PARC SOLAIRE DU CLOS DE LA BLAQUE

Note d'information complémentaire à la suite de l'avis du Comité National de Protection de la Nature Parc solaire du Clos de la Blaque

Objet : Réponse à l'avis du Comité National de Protection de la Nature pour le Parc solaire du Clos de la Blaque

Plan masse modifié de la centrale photovoltaïque

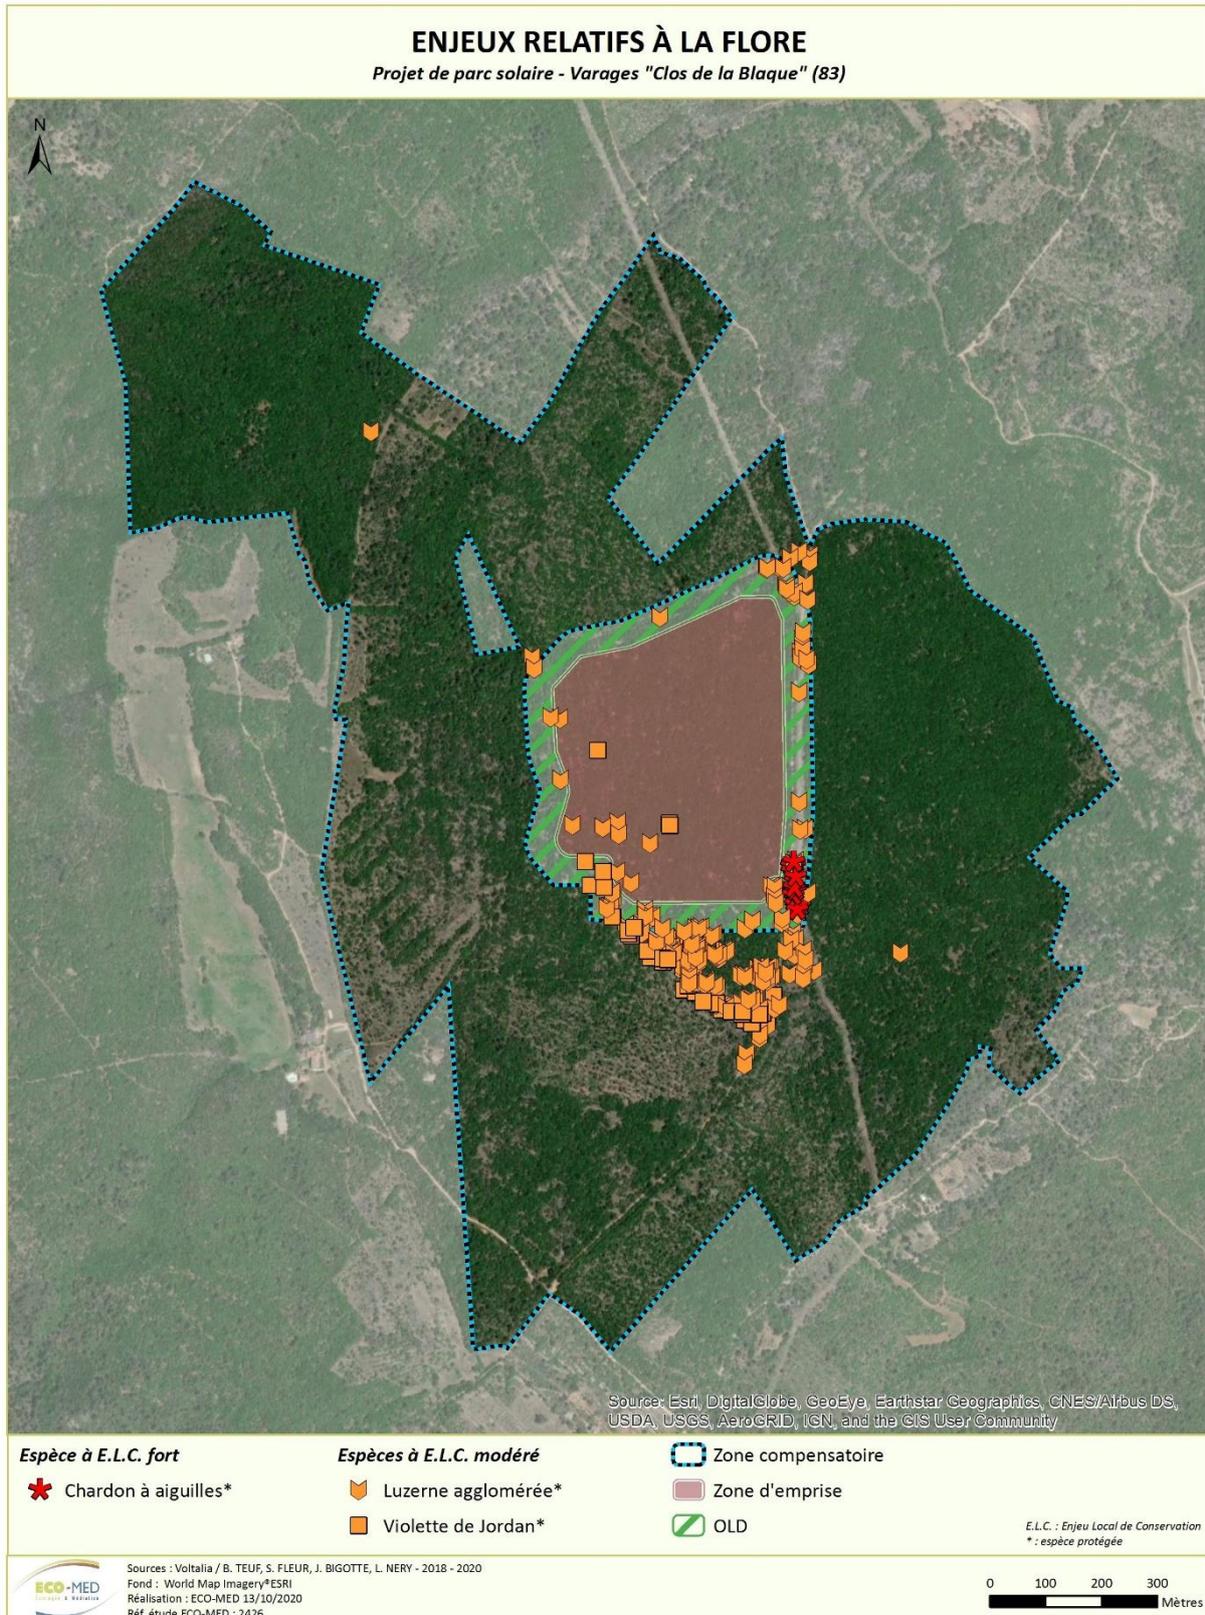
Le plan de masse du projet (carte 19, p131) montre un parc imposant, avec peu d'allées internes, avec des bassins de rétention et des postes techniques, donc un parc très peu perméable à la biodiversité. Il est regrettable que l'approche Pieso développée par Ecomed n'ait pas été appliquée ici. Ce parc est donc très impactant pour la biodiversité et correspond à une zone d'exclusion de zones de chasse pour la plupart des espèces faunistiques. Ainsi, écrire que la perte de zone de chasse sur 23 hectares pour cette faune a un impact faible à très faible est une ineptie, et les impacts bruts sur les habitats et les espèces principales sont globalement sous-évalués.

Des modifications du plan de masse visant à améliorer l'intégration écologique du projet ont été effectuées en fin d'été.

Ainsi, de la révision E du plan de masse proposée dans le DDEP, l'emprise a été réduite dans la version F du plan, afin de réduire l'impact sur la flore notamment.

Le plan de masse revu permet d'éviter la destruction de plus de **4 ha de chênaie** (par rapport au plan de masse initial). Même si cette mesure ne conduit pas à revoir à la baisse les niveaux d'impact sur les espèces concernées, car elle n'est pas significative (et ne permet donc pas de diminuer d'un cran les niveaux initiaux), elle limite fortement les effets négatifs du projet (destruction/fragmentation d'habitat forestier) ce qui améliore l'intégration écologique globale du projet.

Redéfinition du périmètre de la parcelle compensatoire

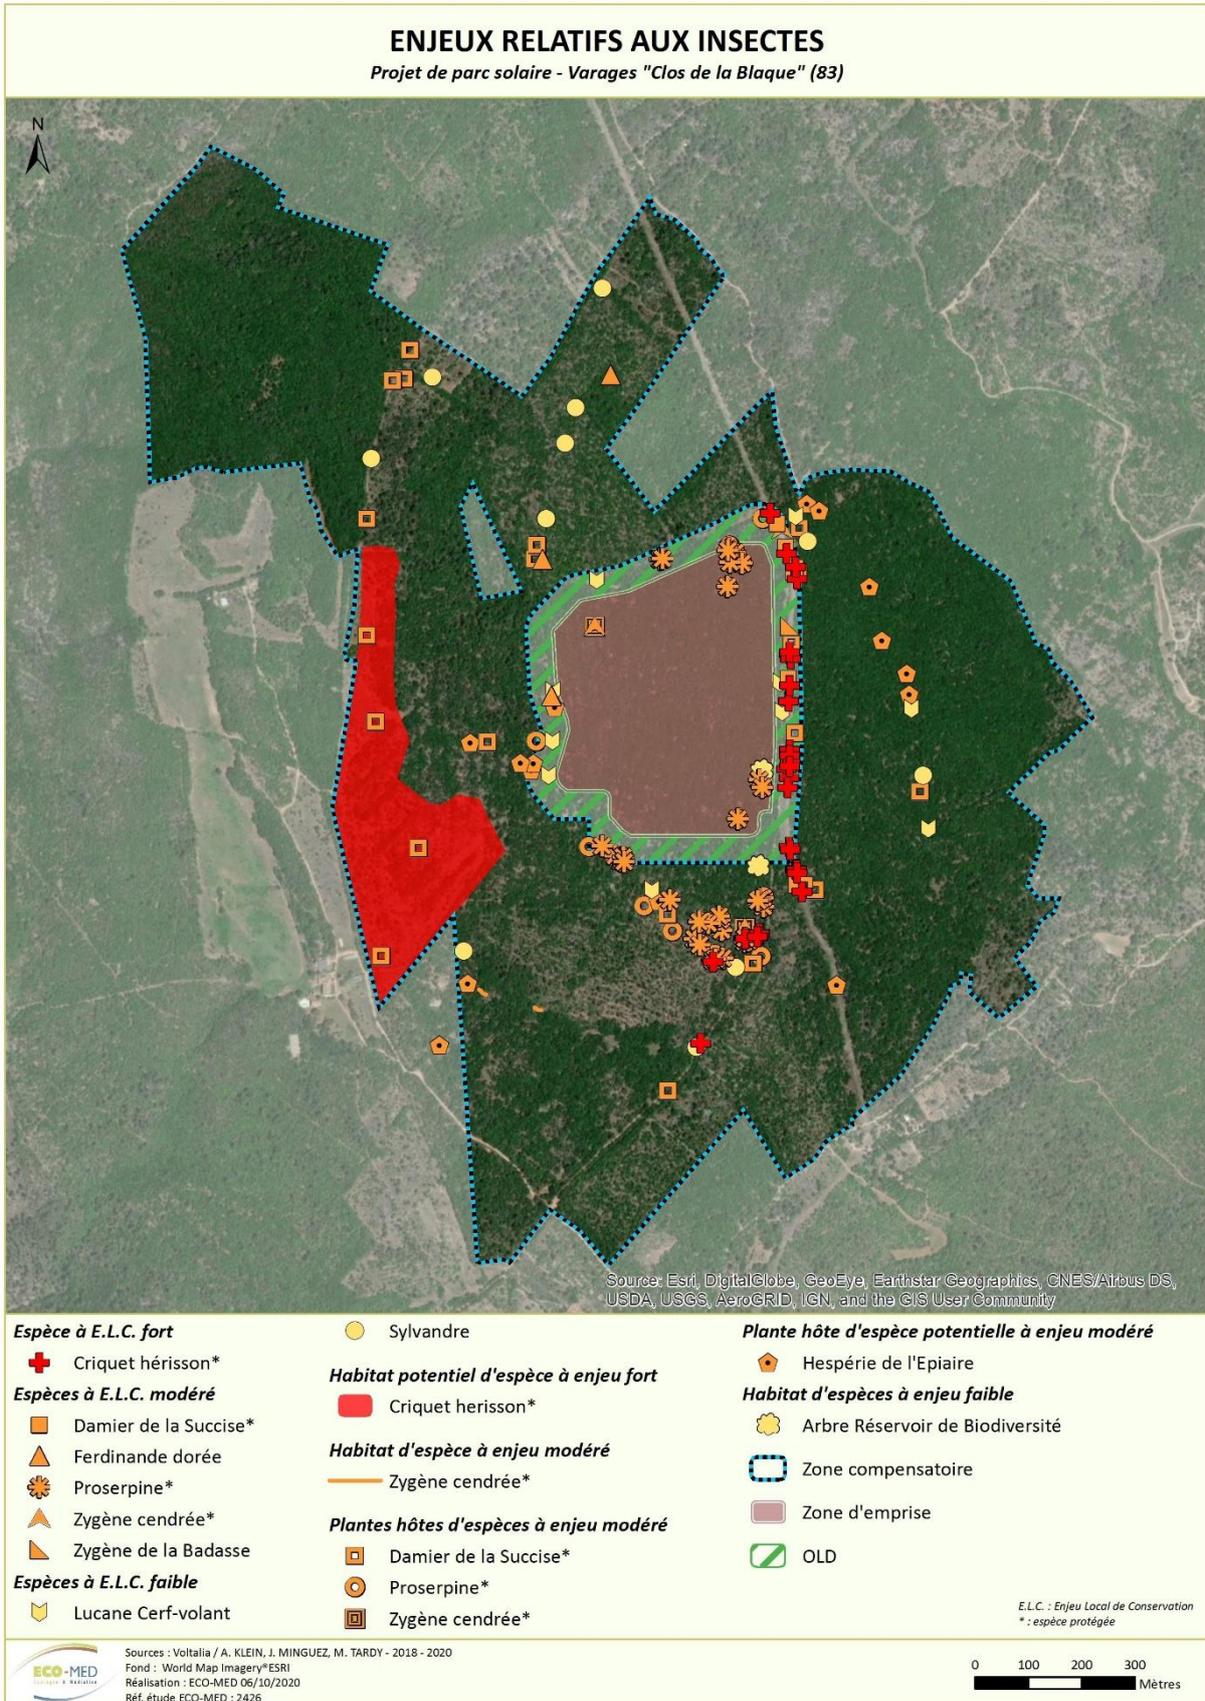
l'objet d'un Plan Simple de Gestion. Or, ce plan autorise non seulement la chasse, mais aussi les coupes forestières massives, donc le passage régulier d'engins lourds et impactants, ce qui représente des contraintes majeures sur la faisabilité de cette compensation. Il n'y a pas de garantie de la maîtrise foncière des parcelles compensatoires par le maître d'ouvrage. Cependant, cette zone de compensation présente plusieurs espèces impactées par le projet, même s'il est regrettable qu'elle ne couvre pas la zone de forte probabilité de présence du criquet hérisson.

La zone compensatoire prévue dans le DDEP couvrait en partie la zone de probabilité de présence du Criquet hérisson et une station avérée de l'espèce. Afin de prendre en compte la remarque du CNPN, la délimitation de la parcelle compensatoire a été revue afin d'inclure la zone de forte probabilité de présence du Criquet hérisson à l'ouest (cf. cartes ci-après). Par ailleurs, les mesures d'ouvertures de milieux tendront à accroître la superficie de milieux ouverts disponible pour l'espèce.

Cette zone de présence potentielle du Criquet hérisson est en partie un champ utilisé aujourd'hui pour récolter du thym, de la lavande et des plantes sauvages.
